Regolamento urbanistico edilizio

Modifica generale art.33 L.R. 20/2000

Unione Bassa Romagna

Relazione

Estratto Tavola Psc – Vigente e Variante

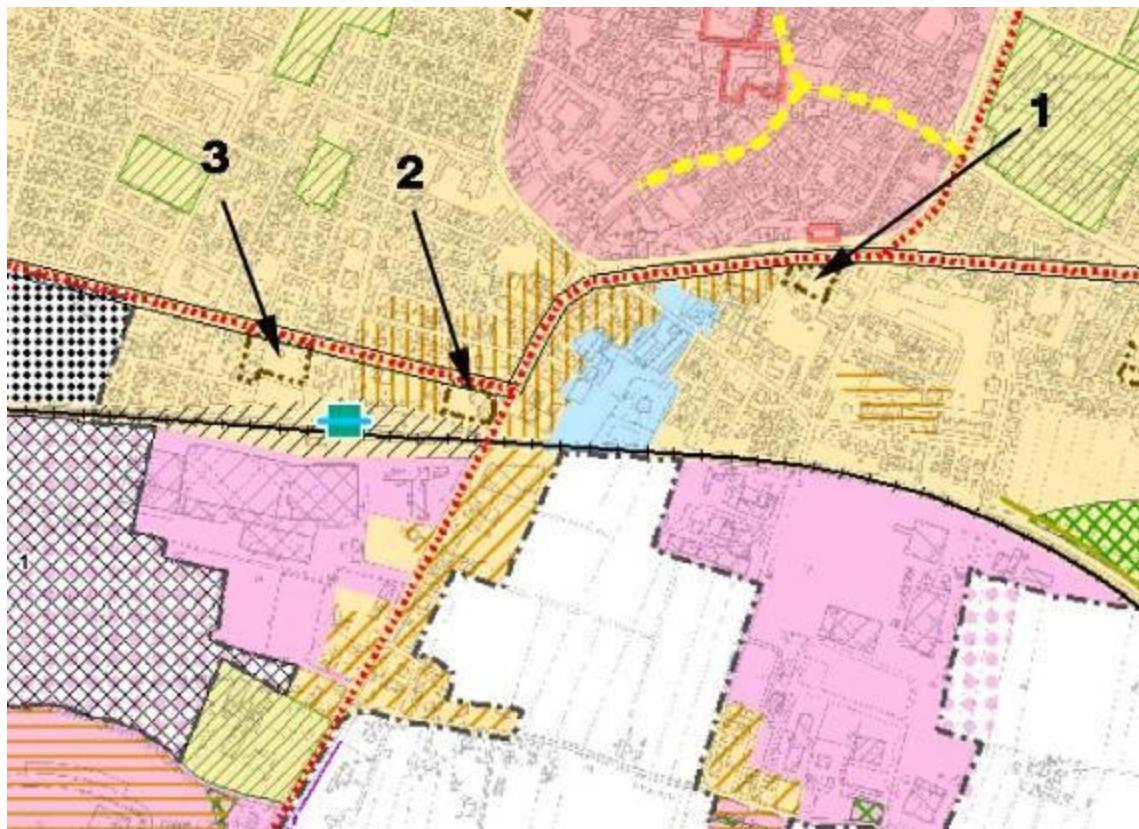
La Variante 2017 prevede una riduzione dell'Ambito AR(2) alla sola parte posta più a nord e comprendente anche i vuoti urbani. Prevede invece un consolidamento dell'area produttiva-artigianale della rimanente parte.

Estratto Tavola Psc Variante del Capoluogo

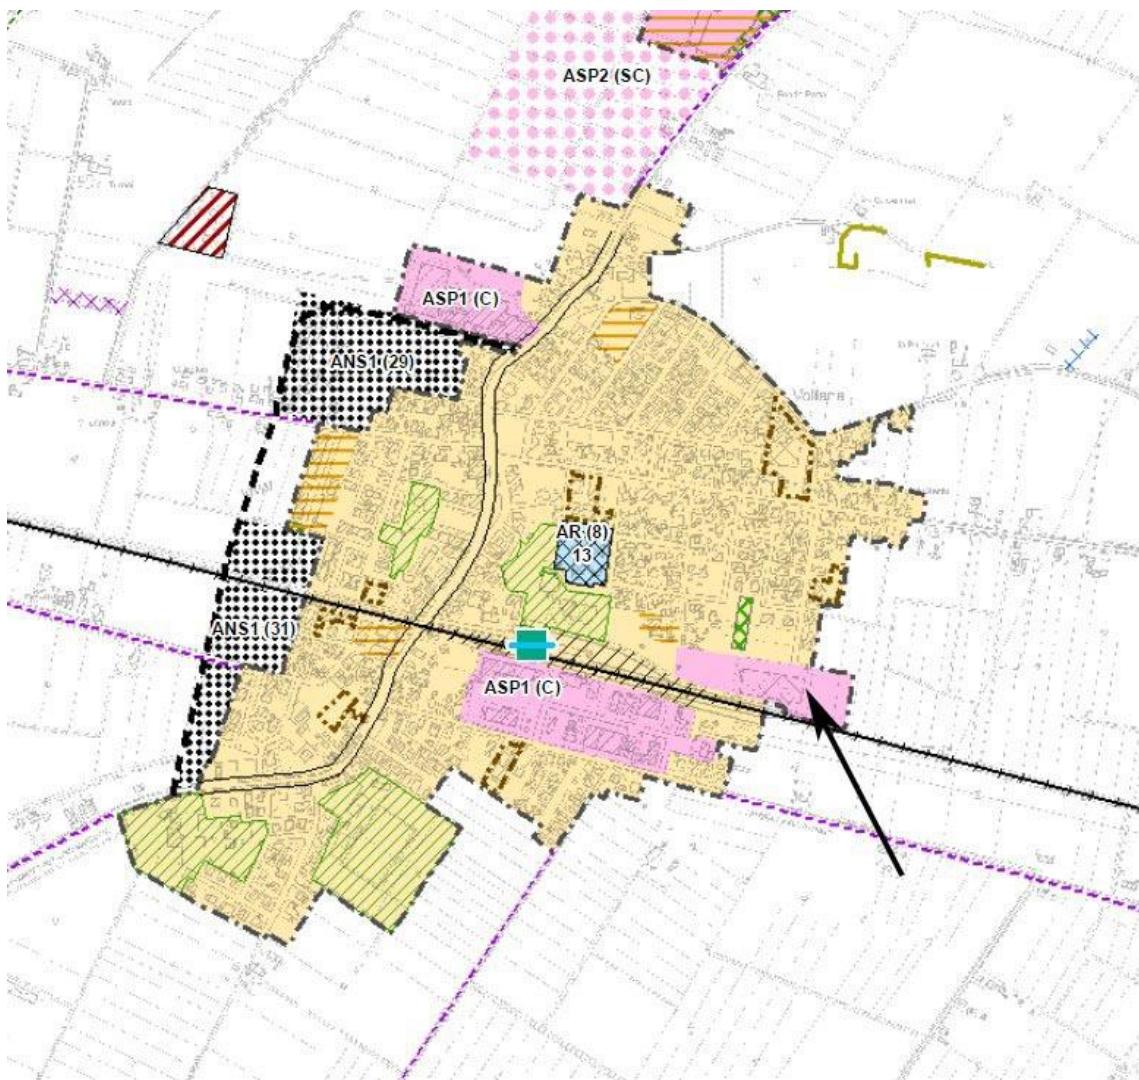
A Voltana il PSC approvato individuava un ambito da riqualificare AR (9), a nord-est della stazione, lungo la linea ferroviaria, corrispondente ad un'area attualmente produttiva non coerente con i tessuti residenziali limitrofi;

La Variante 2017 prevede l'eliminazione dell'Ambito AR(9) comprendendo l'attività produttiva all'interno dell'Ambito ASP1_C.

Immagine n°1 Tavola RUE 1_7 Comune di Alfonsine, osservazione 1AL

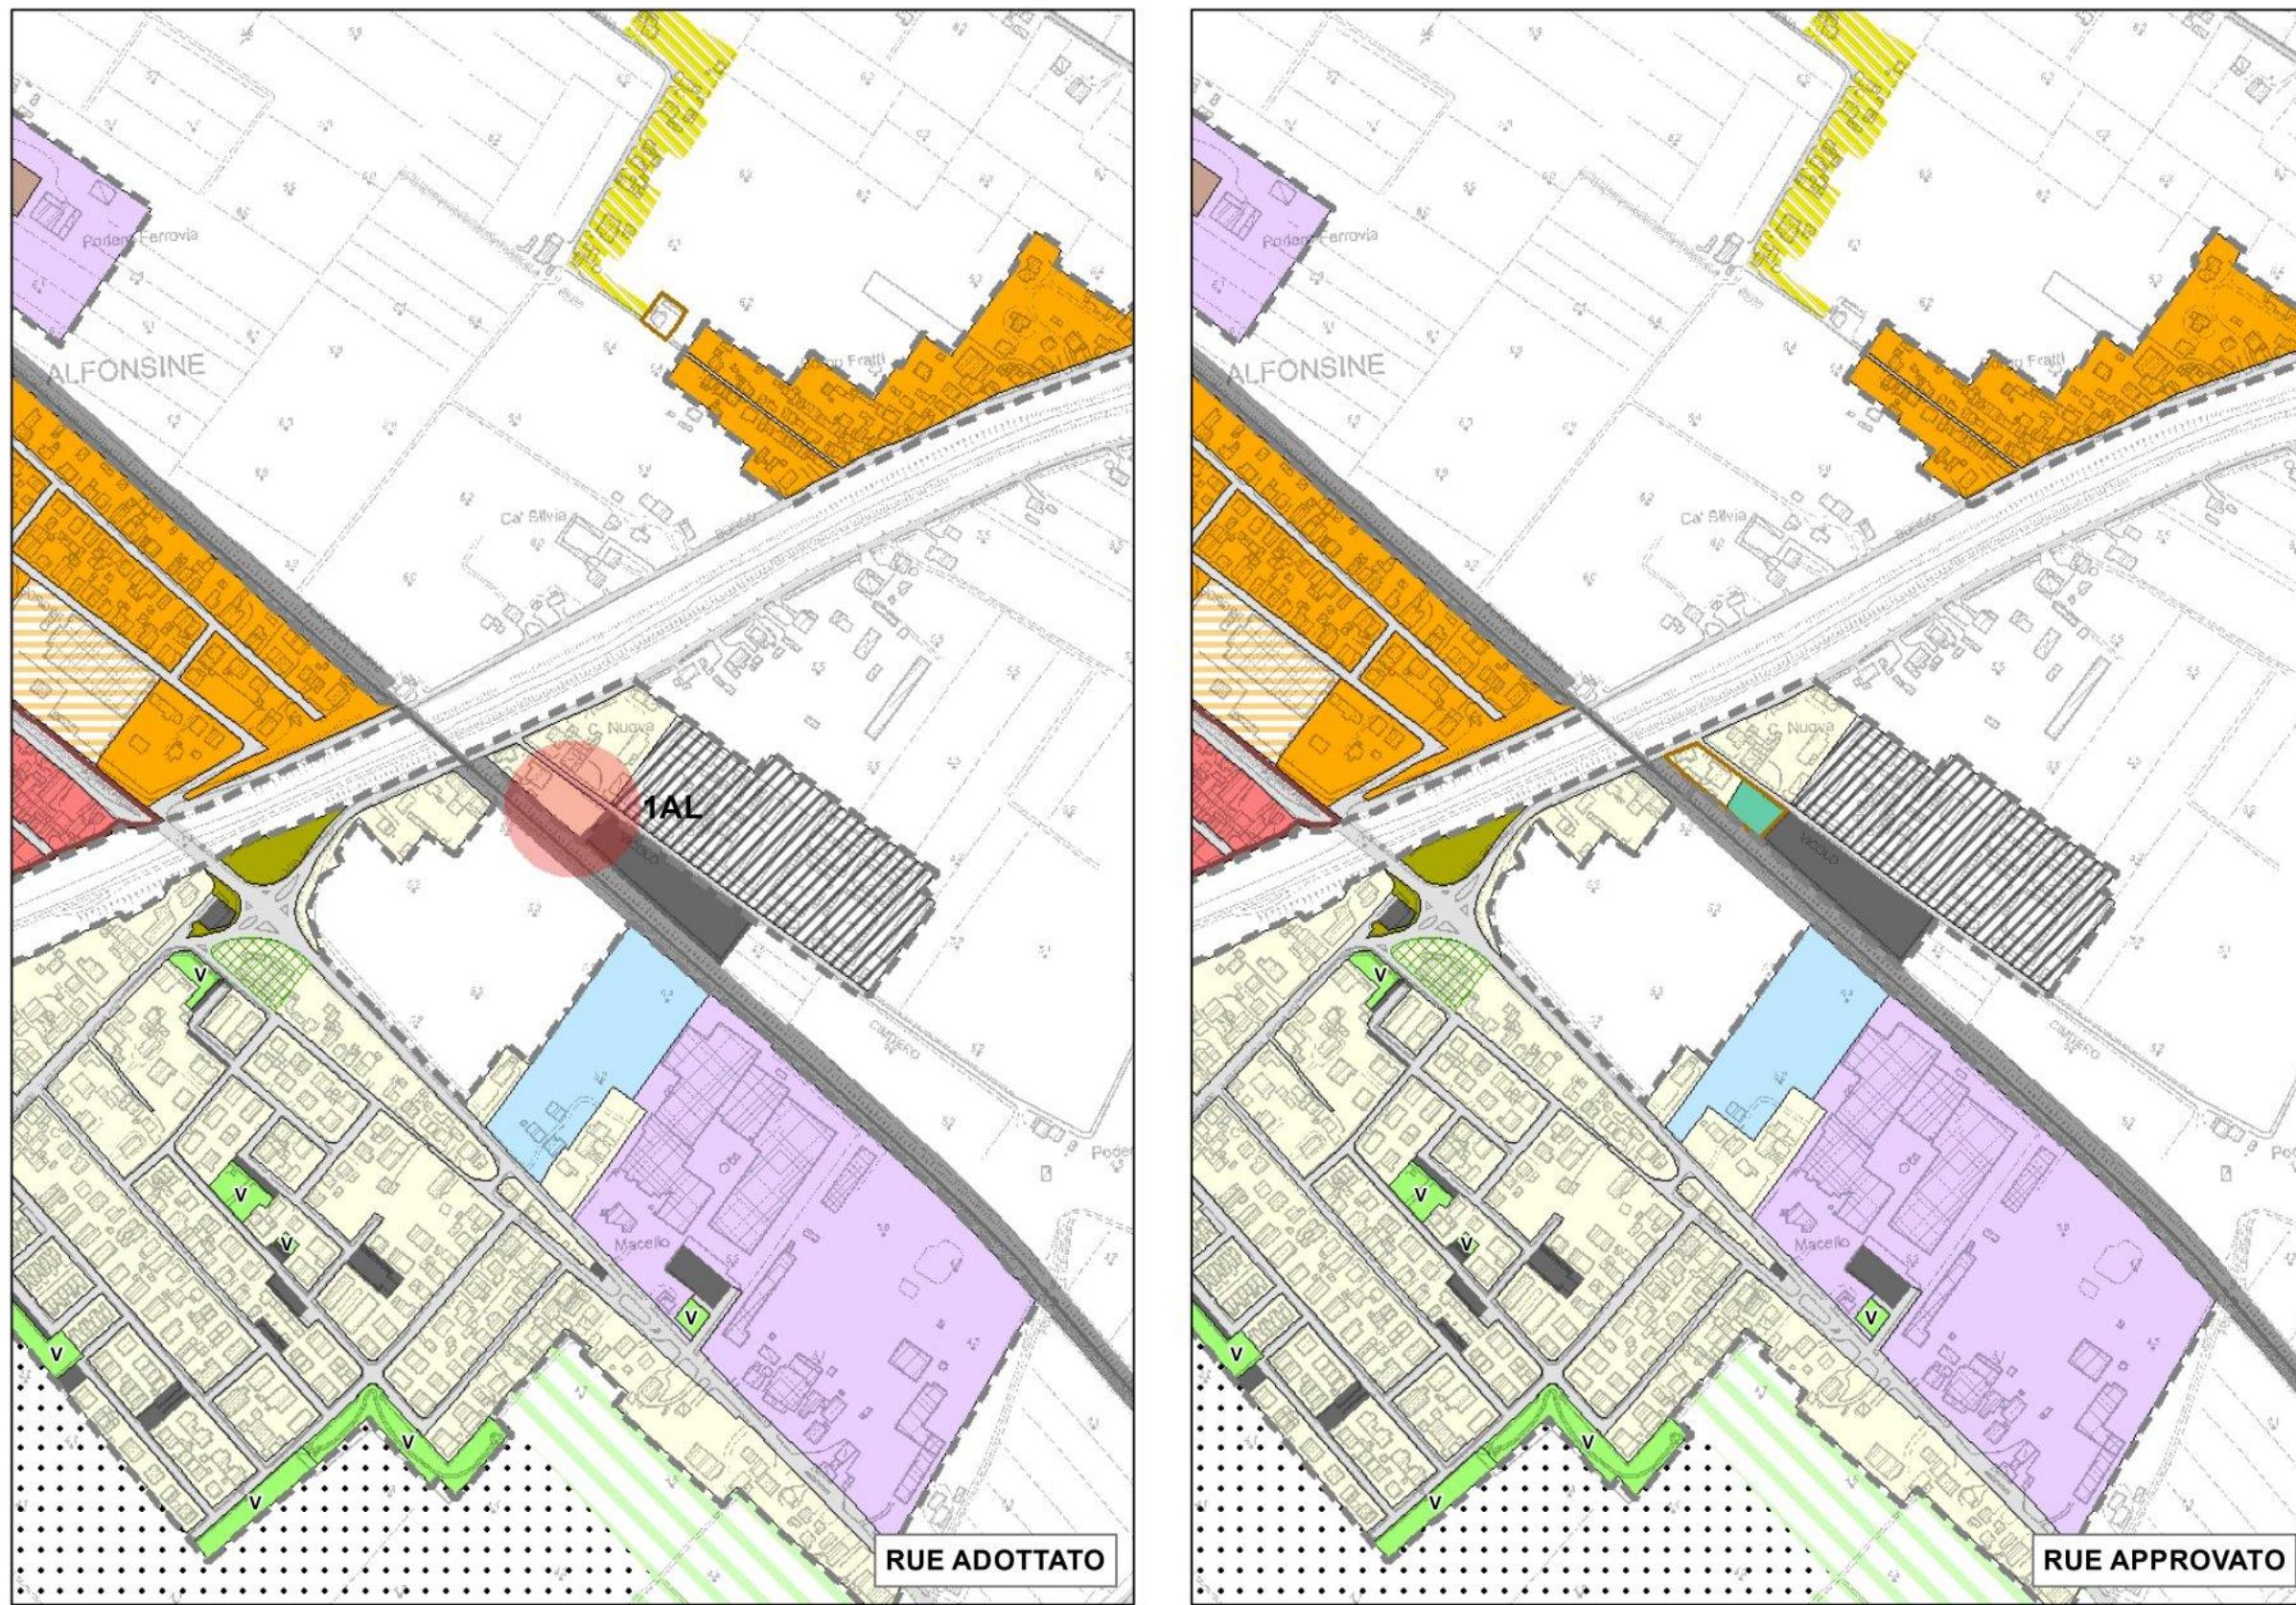
Nell'area identificata al Foglio 104 mappale 151, localizzata nel capoluogo in Via Destra Senio, è stata modificata la classificazione della Tavola di RUE 1_7 da Ambito consolidato AUC 3 in AUC 7 Ambito consolidato non edificato con presenze di verde privato perché l'area è limitrofa alla ferrovia e quasi completamente ricompresa nel rispetto ferroviario e cimiteriale. Tale modifica deriva da un parziale accoglimento della richiesta dell'Osservazione 1AL di Alfonsine.

Immagine n°6 Tavola PSC 4 Comune di Bagnara di Romagna osservazione 1BR

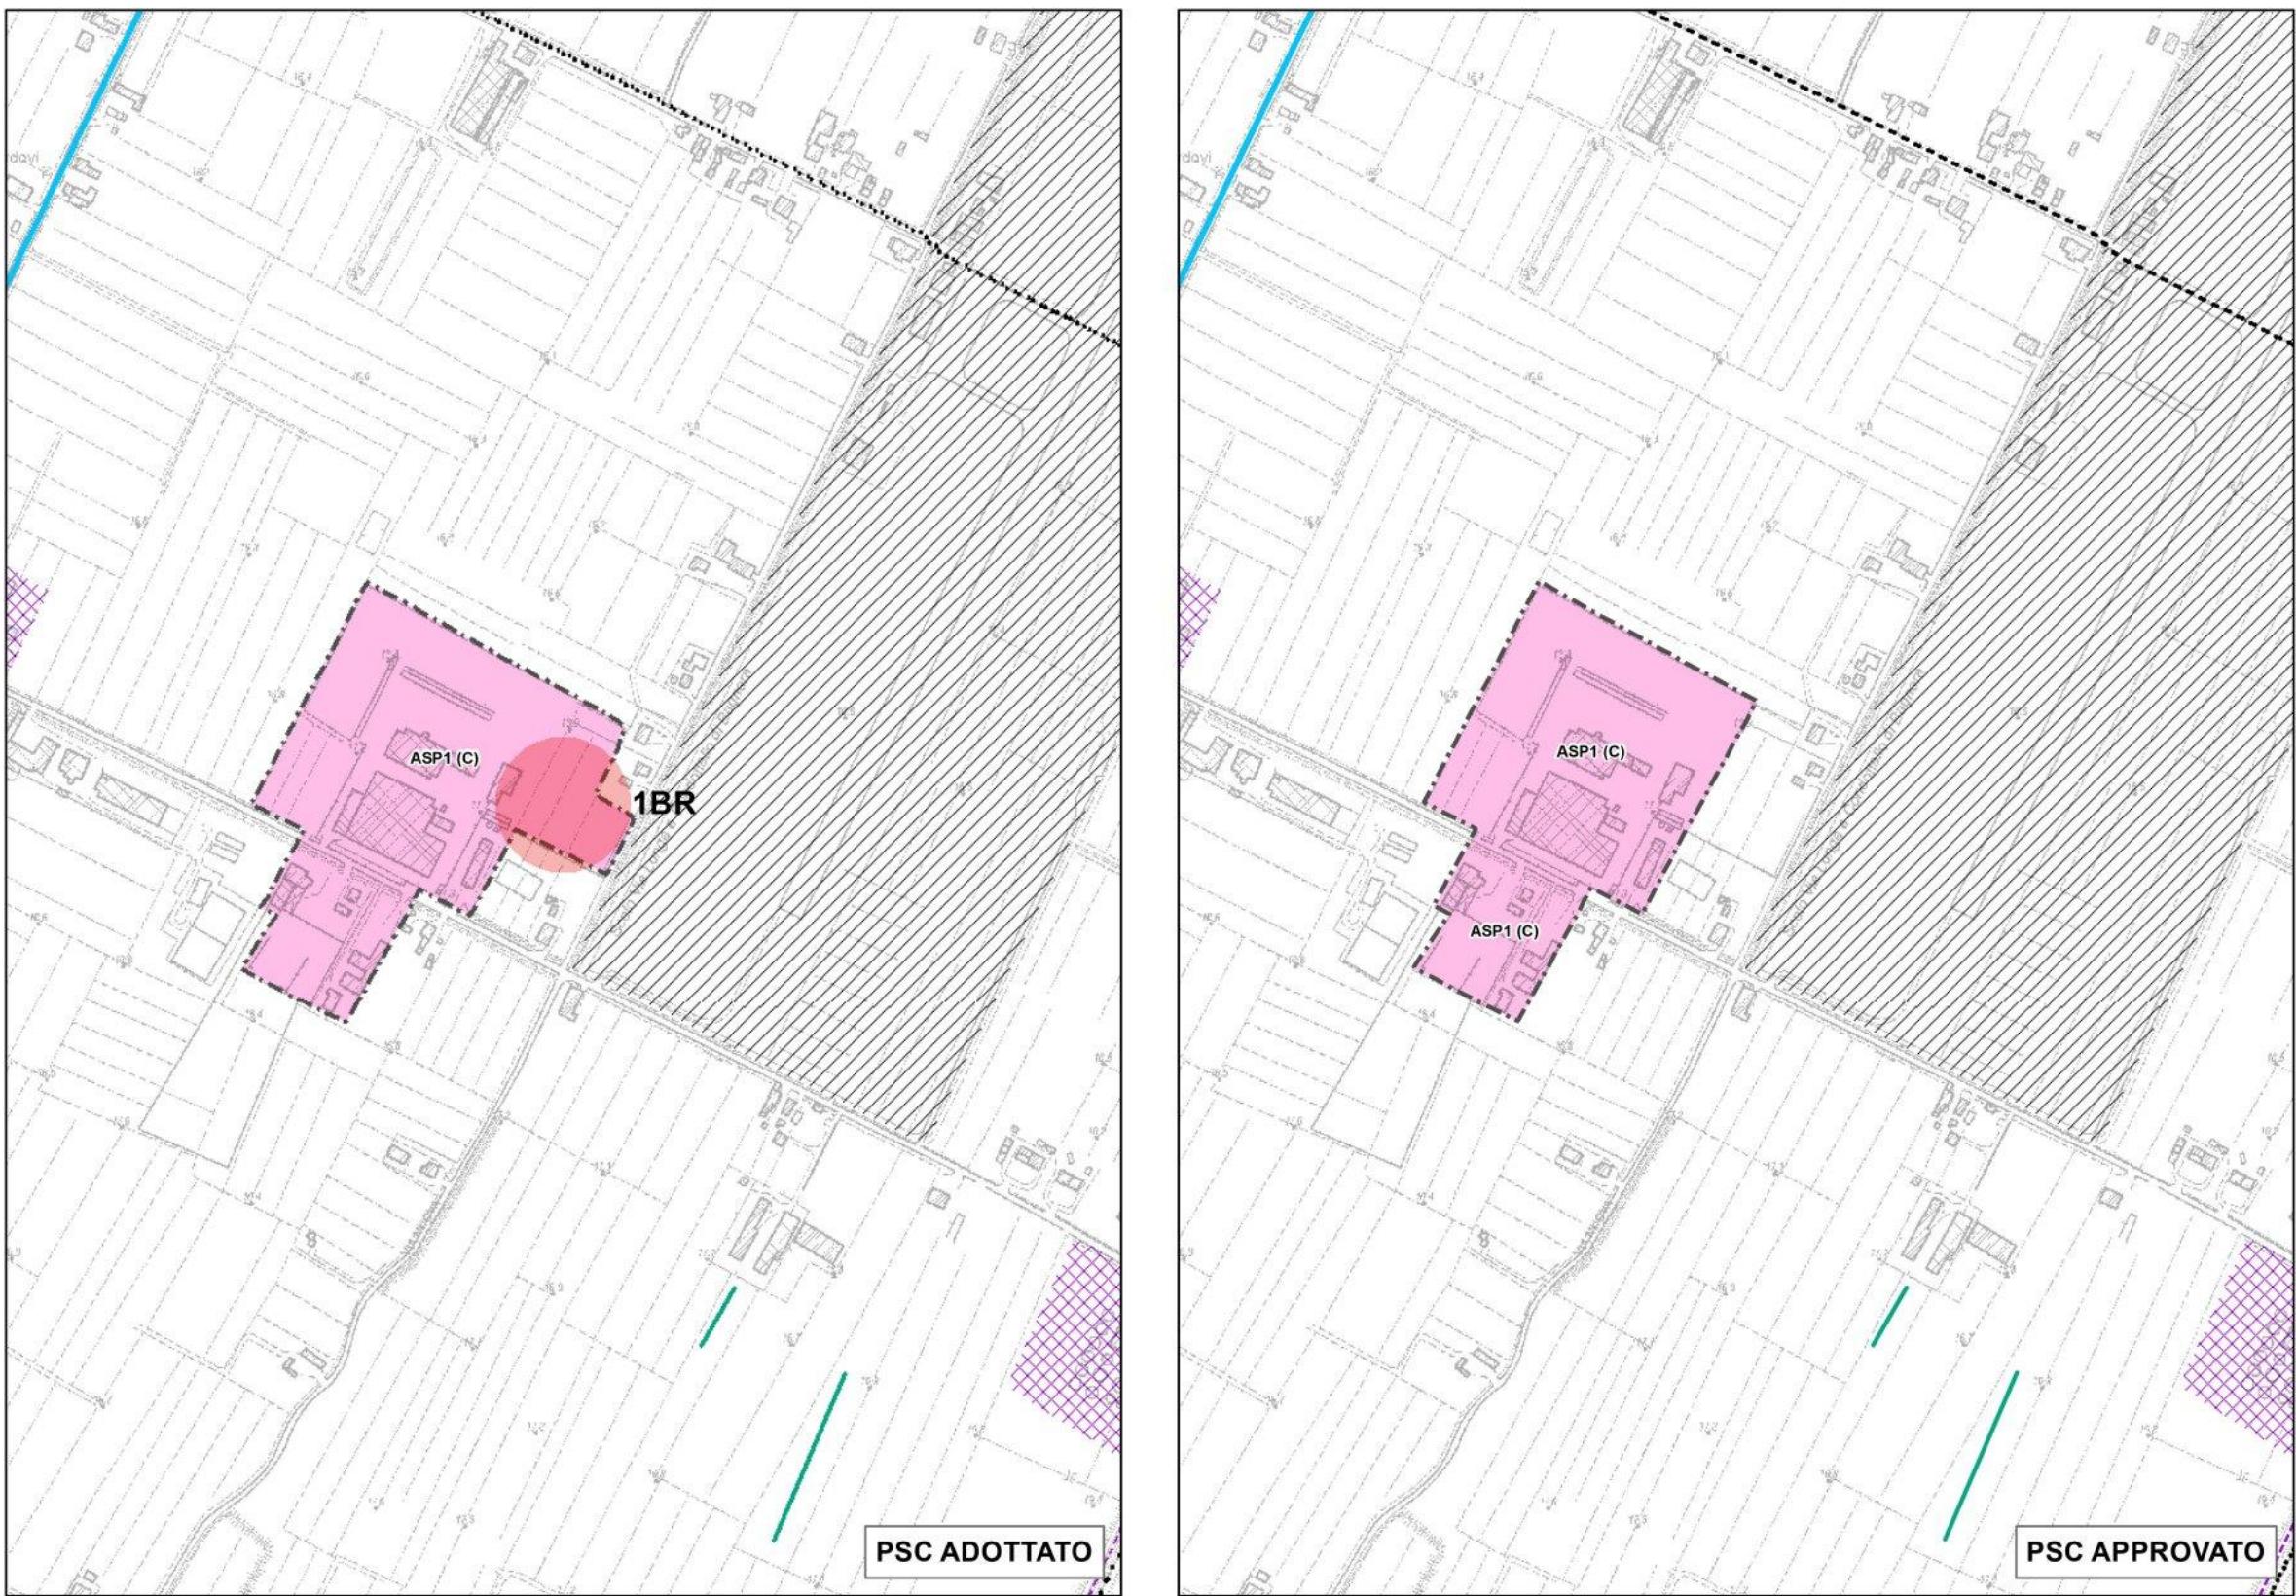
In parziale accoglimento dell'osservazione 1BR si è riconosciuto lo stato di fatto dell'area e si è modificato le Tavole del PSC 4 e del RUE 1 modificando la perimetrazione dell'Ambito produttivo ASP1_C individuando per i mappali 53, 123, 163 del Foglio 3 l'ambito agricolo.
